Wichtiger Hinweis zu Wellendichtringen

Dies ist ein genereller Hinweis für den Umbau von älteren Propellern im Zusammenhang mit den aktuellen Wellendichtringen

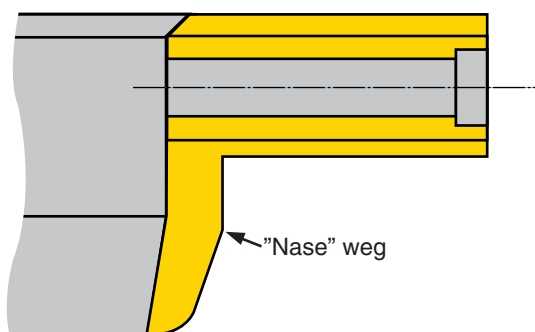
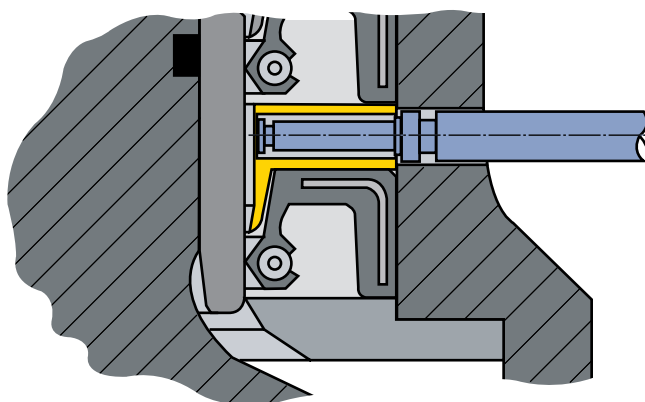
Die aktuellen WDR mit internen Verstärkungsblechen dürfen nicht zusammen mit alten Stützringen verwendet werden. Durch die verkürzte Länge der WDR Membrane würde der Stützring die Dichtlippe vom Laufring abheben, und sie dadurch außer Funktion setzen!

Wenn einer oder beide Distanzringe eine Stützgeometrie wie in der nebenstehenden Skizze (Zeichnung rechts) aufweist, muss diese entfernt werden.

Sollte der obere Distanzring zwischen dem mittlerem WDR und dem ölseitigen WDR (nicht sichtbar in der Skizze) ebenfalls eine Stützgeometrie aufweisen, so ist diese analog zu entfernen.

Nach der Änderung

Generell gilt: Die Membranen aller WDR müssen frei beweglich sein und alle stützenden Bauteile müssen zu reinen Distanzringen umgebaut werden. Dies gilt für die Flügelschaftabdichtungen, die Hauptdichtungen und auch für die Ölstauchdichtung.
